LINEA AV/AC TORINO – VENEZIA Tratta VERONA – PADOVA

IN94 - PONTE PER STRADA DI MANUTENZIONE AL km 0+173.22

**GENERALE
RELAZIONE CONFRONTO PD/PE**

RAPPORTO DI VERIFICA DELLA PROGETTAZIONE

Figura 1: Stralcio planimetrico del P.G.R.A. e del sito di intervento (quadrato rosso).

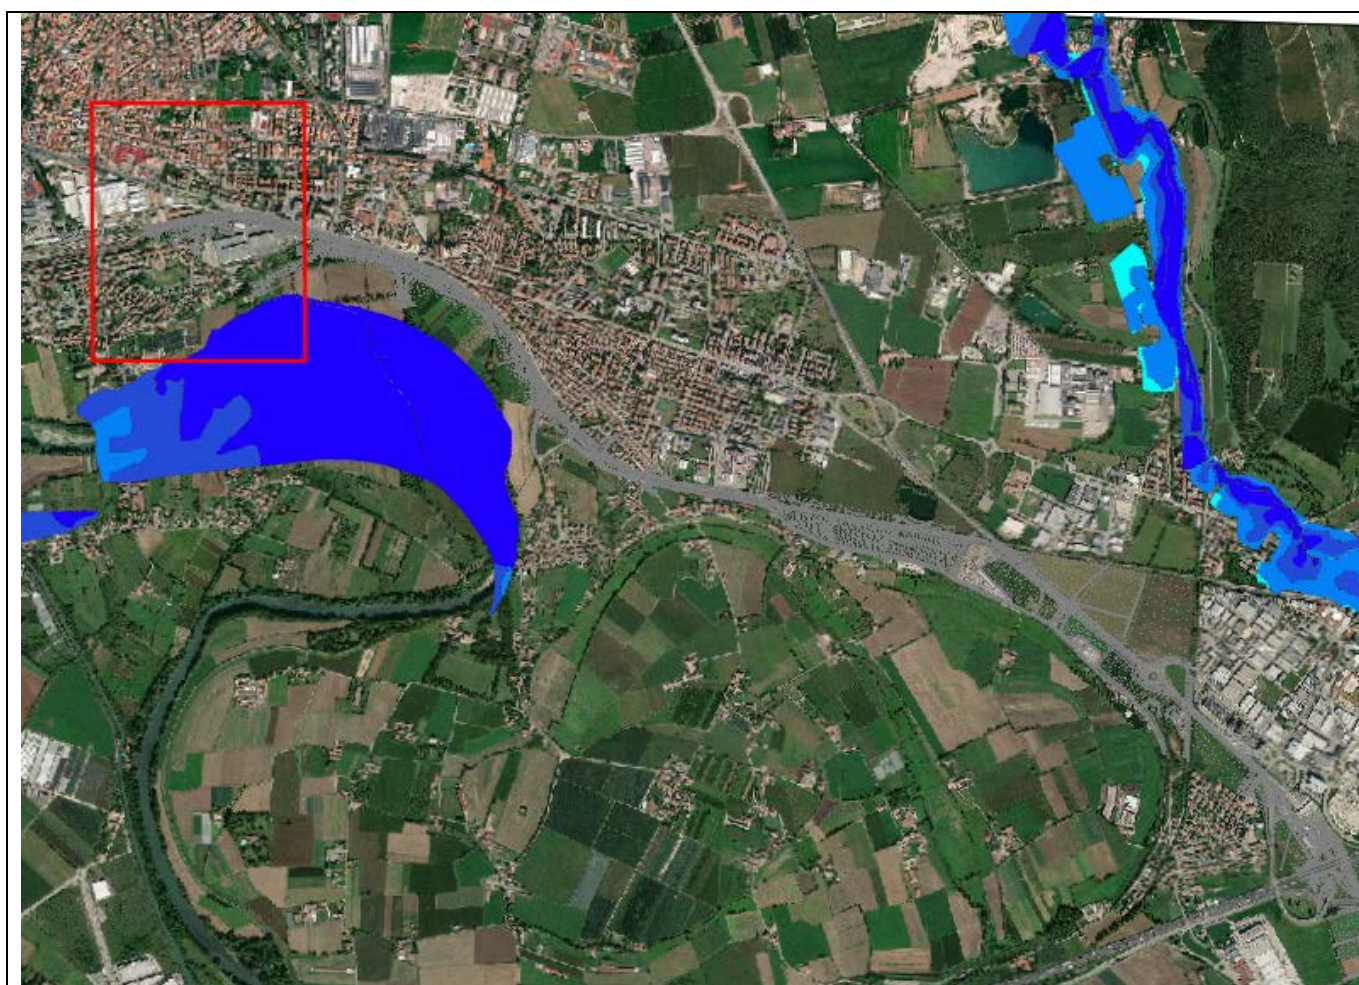
- C.4 Si rileva la totale assenza degli elaborati riguardanti lo smaltimento idraulico delle acque dell'impalcato. Inoltre non si ha evidenza né nelle relazioni dedicate alla progettazione delle viabilità, né nella relazione denominata "Studi e Indagini – Studi Idrologici e Idraulici – Smaltimento Acque Meteoriche – Relazione Tecnica", dei calcoli e delle modellazioni condotte ai fini del dimensionamento

e verifica delle opere idrauliche. Pertanto, è necessario che il GC produca, anche in forma sintetica, una relazione dedicata al dimensionamento e verifica delle opere idrauliche adottate.

Come è possibile osservare dallo stralcio planimetrico rappresentato in figura, l'intervento in esame ricade esternamente alle aree a rischio idraulico individuate dal Piano di Gestione del Rischio Alluvioni relativo alla Regione Veneto.

Nello specifico si forniscono le indicazioni sulla pericolosità idraulica e sul rischio idraulico delle aree interessate dalla realizzazione dell'infrastruttura.
